排出ガス発散防止装置（尿素水ポンプ）リコールについて

リコール番号4616

（届出日：令和元年11月21日 開始日：令和元年11月22日）

改善箇所説明図

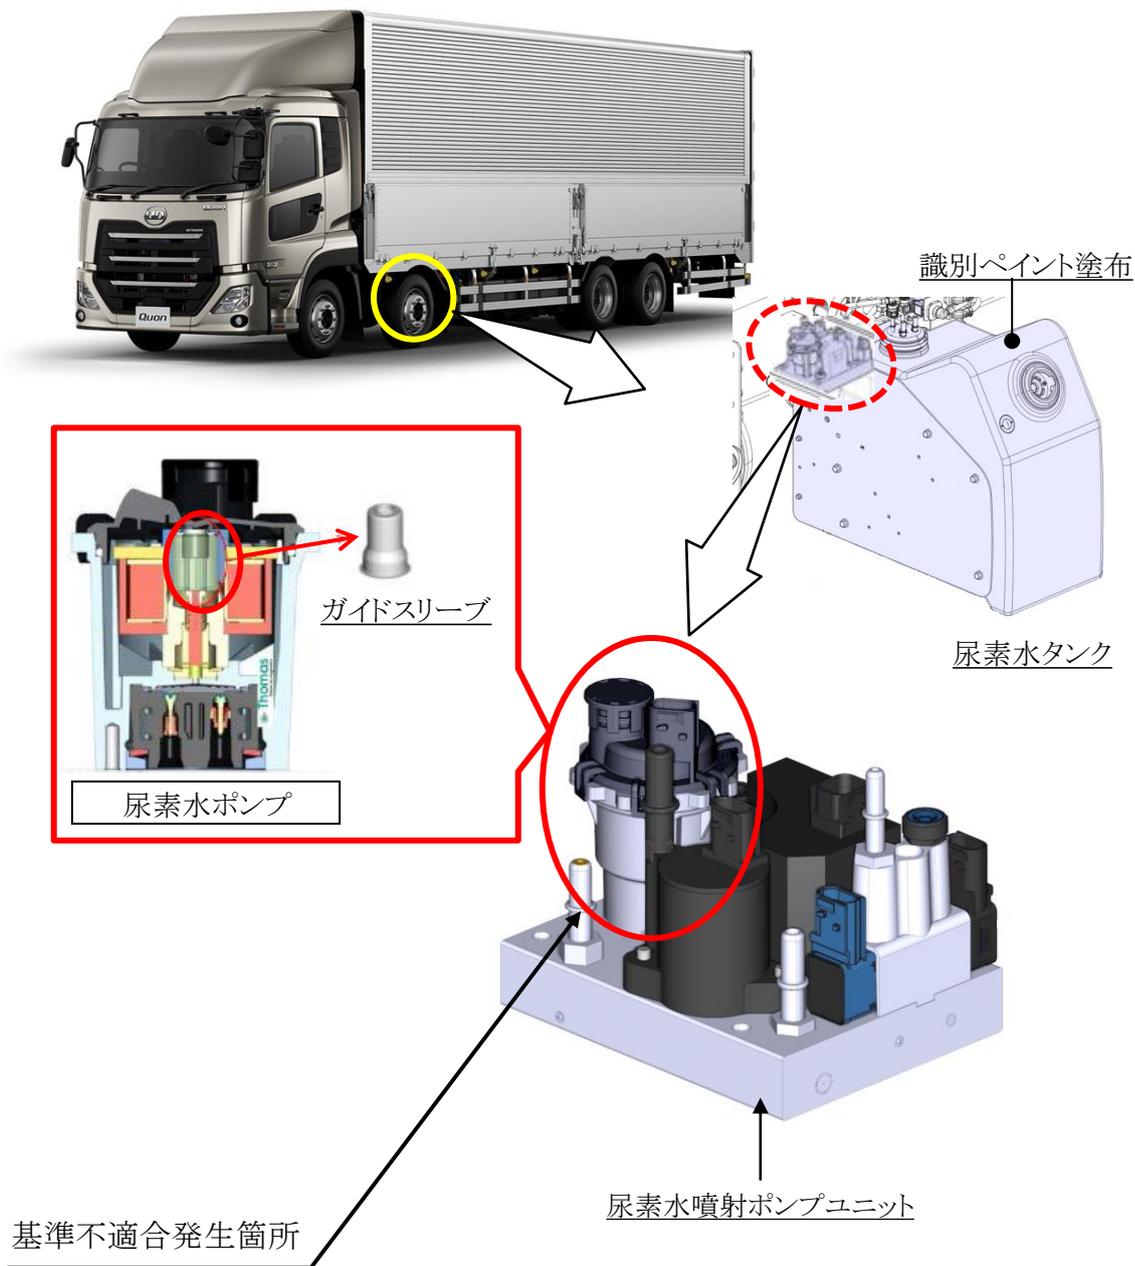
大型トラックの尿素選択還元型触媒システム(尿素SCRシステム)において、尿素水ポンプ内ガイドスリーブの加工が不適切なため、ポンプ作動時の圧力によって当該スリーブ先端部に亀裂が発生することがある。そのため、当該スリーブ先端部が破断し尿素水ポンプの機能が損なわれ、警告灯が点灯するとともに排出ガス中の窒素酸化物(NOx)の排出値が基準値を超えるおそれがある。

全車両、尿素水ポンプを対策品に交換する。

注： は交換する部品を示す。

識別：尿素水タンクのキャップ上部に白色または黄色のペイントを塗布する。
